改善箇所説明図

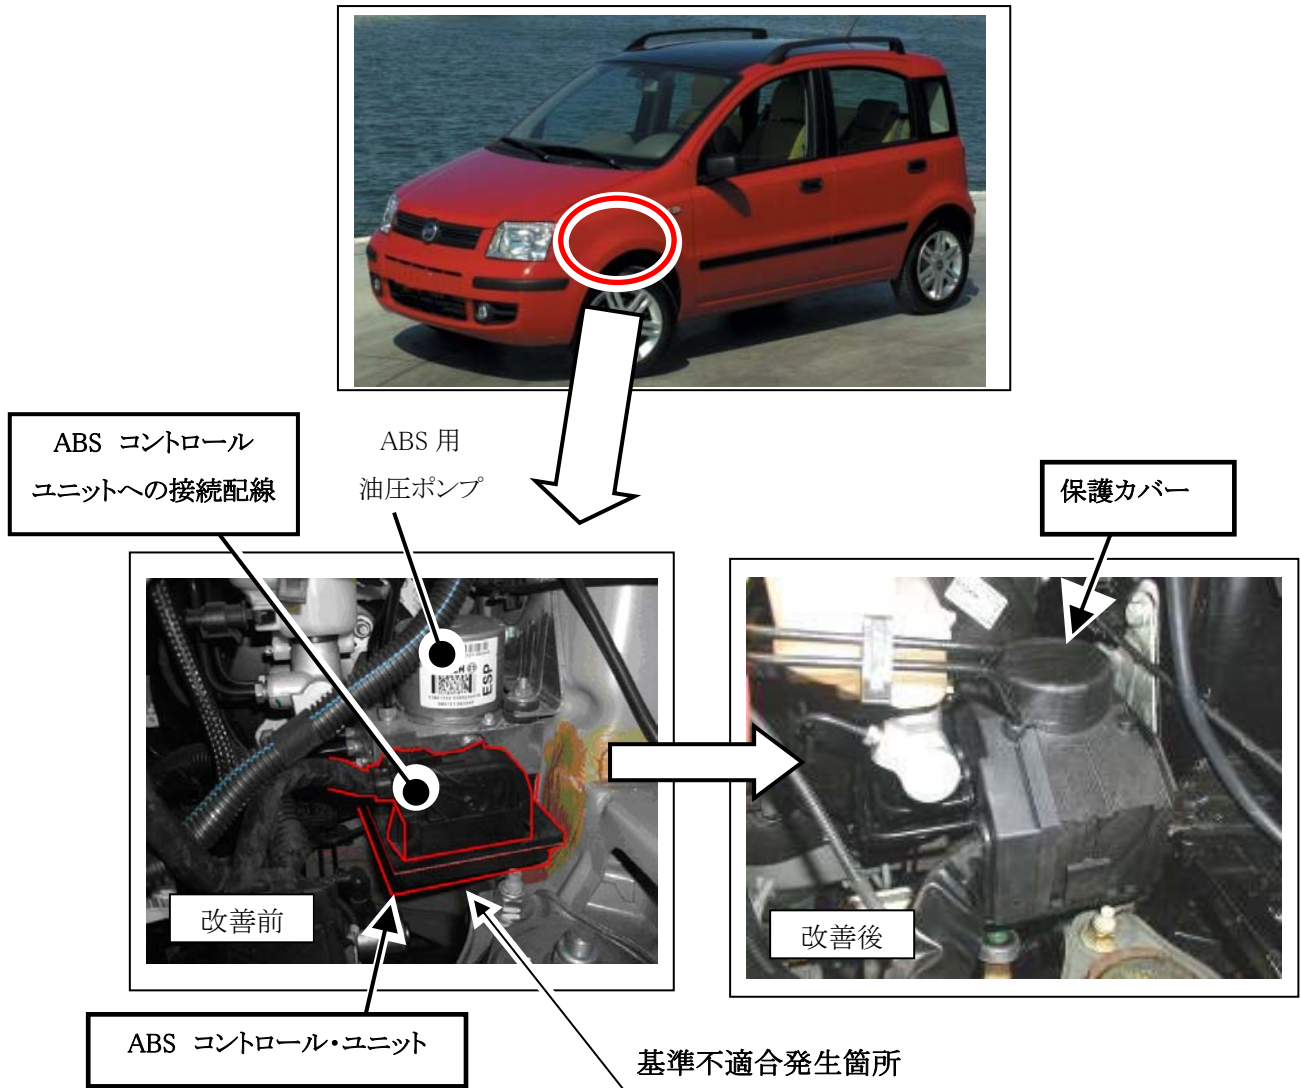
ABS コントロール・ユニットの防水性が不適切なため、当該ユニット端子部に融雪剤を含んだ水分が浸入すると、当該ユニットの端子間で短絡し、ABS機能が作動せず、最悪の場合、火災に至るおそれがある。

全車両、ABSコントロール・ユニットを対策品と交換するとともに、当該ユニットに保護カバーを取り付ける。また、当該ユニットへの接続配線に、防水処理がないものは、防水シートを巻きつける。

識別：ABSコントロール・ユニットの保護カバーの上部に白色のマーキングをする。
(下図参照)。
